CONSEIL SÉCURITÉ CIRCULAIRE DE SÉCURITÉ N° 208 modifiée

Réf. 2023.0530

Objet : sangle tubulaire de déclenchement

Matériels concernés: parachutes Tandem ATOM 740-1 et 740-2

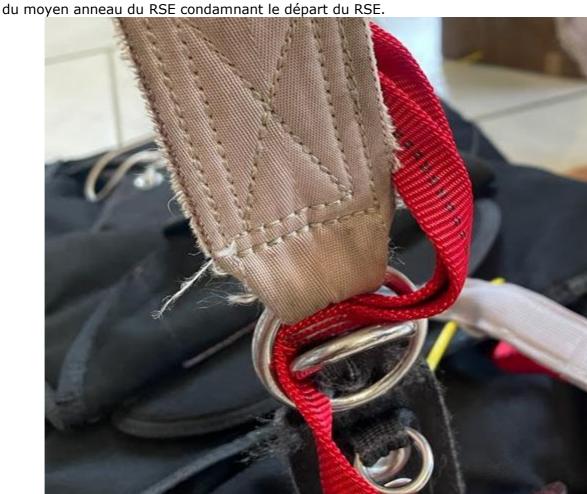
<u>Texte</u> : la sangle de déclenchement tubulaire concernée, reconnaissable à son liseré noir, est celle positionnée entre la sangle de liaison au sac de déploiement principal et le RSE.

Il nous a été rapporté des cas d'interférence en chute sous RSE de la sangle de déclenchement avec le gros anneau du système trois anneaux du RSE.

L'analyse du dernier incident connu fait apparaître que la longueur de cette sangle tubulaire est telle qu'elle flappe avec une grande amplitude durant la suspension sous RSE.

Sa largeur est également suffisamment fine pour s'introduire dans le gros anneau du système trois anneaux du RSE et bloquer sa libération lors de l'action CDO par l'impossibilité de bascule

Identifier la sangle de déclenchement tubulaire qui fait 120 cm de long et reconnaissable à une référence étiquetée 304626-0.

Effectuer son remplacement par:

- soit la sangle de type 4 doublée référencée 304871-0 qui fait 108 cm de long ;

soit le changement du sac de déploiement avec une sangle de déclenchement directe avec double jonc sans nœud de liaison.
